Rada Osiedla „Żerniki”
44-105 Gliwice, ul. Warmińska 8

ROŻ/11/01/2018

Dotyczy: zmiany oznakowania skrzyżowania ulic: Legnickiej, Stepowej i Wigilijnej,
tj. Waszego pisma ZDM.423.160.2018/AJ z 20.06.2018r.

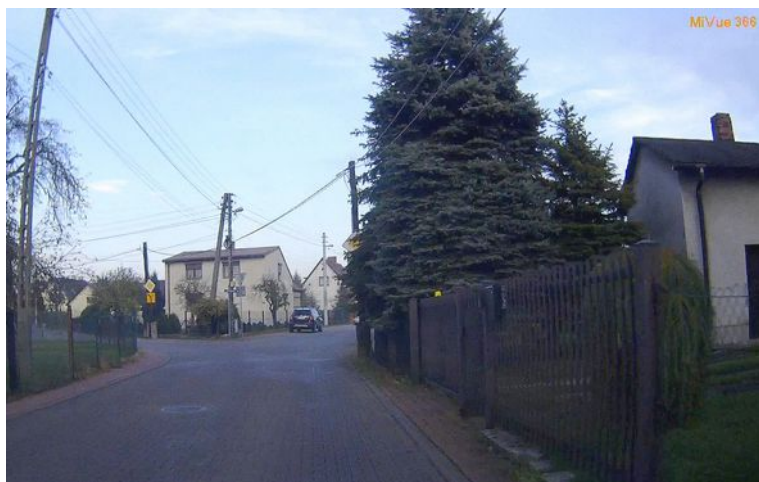
Jednakże pozostaje pewien niedosyt, proszę spojrzeć na poniższe zdjęcie:

Zdjęcie zostało wykonane przez kamerkę samochodową z odległości kilkunastu metrów od miejsca, gdzie został usytuowany znak informacyjny T-6 na ul. Legnickiej.

Jak widać, jest on zupełnie niewidoczny!

Znak staje się widoczny dopiero z odległości ok. 5-6 metrów przed nim, a jest to stanowczo zbyt mało, aby zareagować włączeniem kierunkowskazu przed wykonaniem manewru skrętu w ulicę Stepową.

Proponujemy przeniesienie obydwu znaków na identyczny słup, lecz znajdujący się ok. 40-50 m bliżej wlotu w ul. Legnicką.

Wówczas będzie on doskonale widoczny dla wszystkich wjeżdżających w ul. Legnicką, niezależnie od tego czy wjeżdżają z ul. Na Łuku, czy też jadą od strony ul. Elsnera.
